## RESOLUCION No.

### POR MEDIO DEL CUAL SE OTORGA UN PERMISO DE VERTIMIENTOS Y SE ADOPTAN OTRAS DISPOSICIONES

**9.** Que técnicos de la Corporación procedieron a realizar visita al predio el día 01 de julio del año 2025, generándose el informe técnico **IT-07458-2025** del 22 de octubre del año 2025, se evaluó la solicitud presentada de la cual se formularon observaciones y conclusiones las cuales hacen parte integral del presente trámite ambiental, en cuanto a lo siguiente:

dañar las estructuras
Diseño	Plano	
Diseños	Trampa de grasas

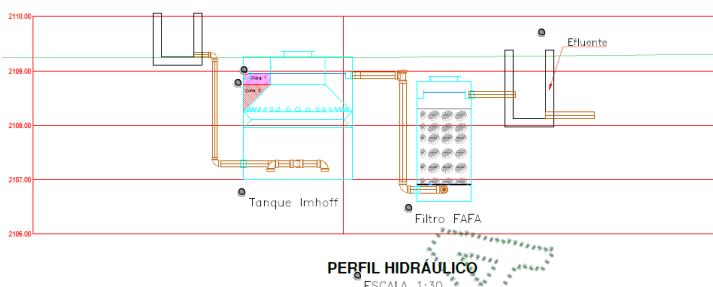
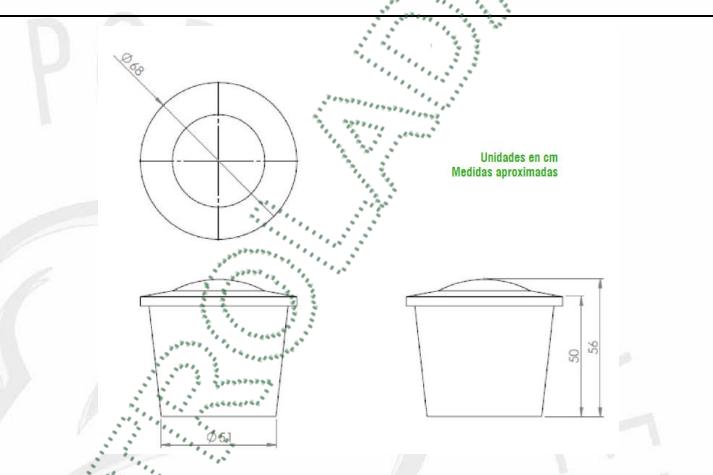
El sistema de tratamiento de aguas residuales domésticas para las instalaciones del complejo, se diseña para un caudal de 0,051 L/s. de acuerdo con los criterios establecidos por la Resolución 330 del 08 de junio de 2017 y su actualización en la resolución 799 del 2021.

Marco normativo para la trampa de grasas, criterio de diseño: RAS – Resolución 0330 de 2017 (y su modificación por Resolución 799 de 2021):

- El volumen de la trampa de grasa se calculará para un período de retención mínimo de 2,5 minutos.
- Relación largo-ancho del área superficial de 1:1 a 3:1 según geometría.
- Altura útil mínima de 0,35 m.

Tipo de Tratamiento	Preliminar o Pretratamiento: <input checked="" type="checkbox"/>	Primario: <input checked="" type="checkbox"/>	Secundario: <input checked="" type="checkbox"/>	Terciario: —	Otros: ¿Cuál?: _____
Nombre Sistema de tratamiento			Coordenadas del sistema de tratamiento Magna sirgas		
STARD Eficiencia: >80%		LONGITUD (W) - X		LATITUD (N) Y	
		-75	20	38.39	6    8    22.43    2098
Tipo de tratamiento	Unidades (Componentes)	Descripción de la Unidad o Componente			
Preliminar o pretratamiento	Trampa de grasas	Tanque en polietileno lineal con una disposición de accesorios de tal forma que las grasas queden retenidas en la superficie por ser más livianas que el agua, evitando que pasen al tanque séptico

<p><i>Caudal total de diseño del sistema (Qd): 0.051 L/s/g</i></p> <p><b>Dimensiones:</b></p> <p>Diámetro: 68 cm</p> <p>Alto: 56 cm</p> <p>Volumen: 105 L.</p>
Tratamiento primario	Tanque IMHOFF	<p><i>Se combinan dos tipos de procesos; sedimentación y digestión de lodos:</i></p> <p><i>Se propone un tanque Imhoff cilíndrico, de 2.0 m de diámetro, la campana tendrá un diámetro en la parte superior de 1.0 m.</i></p> <p><b>Dimensiones:</b></p> <p><i>Profundidad en la zona 1: 0.20 m</i></p> <p><i>Profundidad en la zona 2: 0.50 m.</i></p>
		<p><u>Sedimentador</u> está ubicado en la parte externa de la campana</p> <p><b>Dimensiones:</b></p> <p><i>Tiempo de Retención Hidráulica (TRH): 4 horas</i></p> <p><i>Área Superficial (As): 0.18 m<sup>2</sup></i></p> <p><i>área real disponible: 1.18 m<sup>2</sup></i></p> <p><u>Digestor de lodos:</u></p> <p><b>Dimensiones:</b></p> <p><i>Volumen: 2.31 m<sup>3</sup></i></p> <p><i>Diámetro como área superficial: 2.0 m</i></p>

Tratamiento secundario	Filtro Anaerobio De Flujo Ascendente – FAFA	<p><i>Para el diseño de la unidad, se considera principalmente la carga volumétrica, la carga superficial y el tiempo de retención hidráulico. Se propone una unidad con área circular de 1.0 m de diámetro</i></p> <p><b>Dimensiones:</b></p> <p><i>Volumen total: 1.5 m<sup>3</sup></i></p> <p><i>Área Superficial Total (Atf): 0.73 m<sup>2</sup></i></p> <p><i>Cargas Hidráulicas y Orgánicas: 0.64Kg DBO<sub>5</sub>/m<sup>3</sup>dia</i></p>
Tratamiento Terciario	NR	No reporta
Manejo de Lodos	Extracción de lodos	<i>La extracción debe realizarse mediante equipo Vactor, tecnología de succión por vacío de alta eficiencia que permite una remoción segura y completa de lodos sin</i>

- El **SISTEMAS DE TRATAMIENTO DE AGUAS RESIDUALES DOMESTICAS (STARD)** **CUMPLE** con los PARÁMETROS TÉCNICOS que exige la norma para un adecuado procesamiento de los residuos líquidos antes de su disposición final al agua, y cumplen con los dimensionamientos de la resolución 330 de 2017 (RAS).
- La señora Liam Dina Preciado, no presenta caracterización del vertimiento a razón de que el sistema de tratamiento actualmente existente en el proyecto está constituido por una trampa de grasas y un pozo compartimentado que funciona como sumidero directo, sin un punto de salida hidráulica convencional. Por lo tanto, presenta información presuntiva del cumplimiento de los parámetros de acuerdo con el artículo 8 de la resolución 631 de 2015.

Diseño	Plano	 <p style="text-align: center;"><b>PERFIL HIDRÁULICO</b> ESCALA 1:30</p>
Diseños	Trampa de grasas

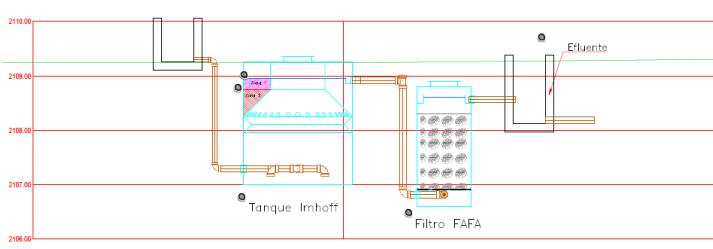
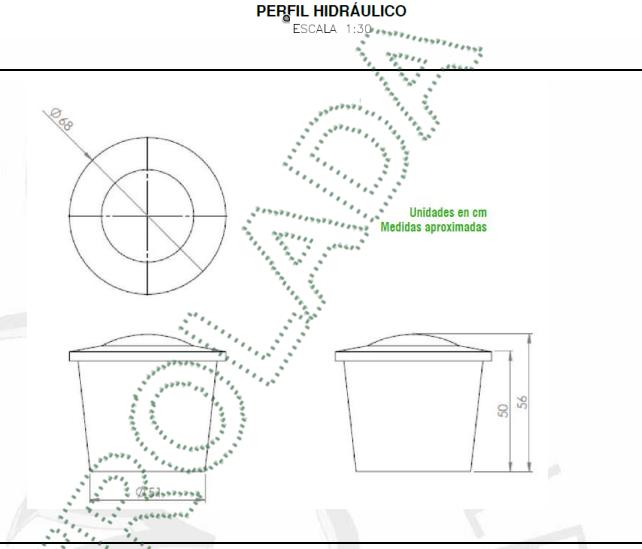
Tipo de Tratamiento	Preliminar o Pretratamiento: <input checked="" type="checkbox"/>	Primario: <input checked="" type="checkbox"/>	Secundario: <input checked="" type="checkbox"/>	Terciario: —	Otros: ¿Cuál?: _____
Nombre Sistema de tratamiento		Coordenadas del sistema de tratamiento Magna sirgas			
STARD Eficiencia: >80%			<b>LONGITUD (W) - X</b>		<b>LATITUD (N) Y</b>
			-75	20	38.39
			6	8	22.43
<b>Tipo de tratamiento</b>		<b>Unidades (Componentes)</b>			
Preliminar o pretratamiento		<b>Descripción de la Unidad o Componente</b> Tanque en polietileno lineal con una disposición de accesorios de tal forma que las grasas queden retenidas en la superficie por ser más livianas que el agua, evitando que pasen al tanque séptico Caudal total de diseño del sistema (Qd): 0.051 L/s <b>Dimensiones:</b> Diámetro: 68 cm Alto: 56 cm

Volumen: 105 L.
Tratamiento primario	Tanque IMHOFF	<p>Se combinan dos tipos de procesos; sedimentación y digestión de lodos:</p> <p>Se propone un tanque Imhoff cilíndrico, de 2.0 m de diámetro, la campana tendrá un diámetro en la parte superior de 1.0 m.</p> <p><b>Dimensiones:</b></p> <p>Profundidad en la zona 1: 0.20 m</p> <p>Profundidad en la zona 2: 0.50 m.</p> <p><u>Sedimentador</u> está ubicado en la parte externa de la campana</p> <p><b>Dimensiones:</b></p> <p>Tiempo de Retención Hidráulica (TRH): 4 horas</p> <p>Área Superficial (As): 0.18 m<sup>2</sup></p> <p>área real disponible: 1.18 m<sup>2</sup></p> <p><u>Digestor de lodos:</u></p> <p><b>Dimensiones:</b></p> <p>Volumen: 2.31 m<sup>3</sup></p> <p>Diámetro como área superficial: 2.0 m</p>
Tratamiento secundario	Filtro Anaerobio De Flujo Ascendente – FAFA	<p>Para el diseño de la unidad, se considera principalmente la carga volumétrica, la carga superficial y el tiempo de retención hidráulico. Se propone una unidad con área circular de 1.0 m de diámetro</p> <p><b>Dimensiones:</b></p> <p>Volumen total: 1.5 m<sup>3</sup></p> <p>Área Superficial Total (Atf): 0.73 m<sup>2</sup></p> <p>Cargas Hidráulicas y Orgánicas: 0.64Kg DBO<sub>5</sub>/m<sup>3</sup>dia</p>

Tratamiento Terciario	NR	No reporta
Manejo de Lodos	Extracción de lodos	La extracción debe realizarse mediante equipo Vactor, tecnología de succión por vacío de alta eficiencia que permite una remoción segura y completa de lodos sin dañar las estructuras

**ARTÍCULO SEGUNDO: APROBAR** el Sistemas de Tratamientos tal y como se describen a continuación:
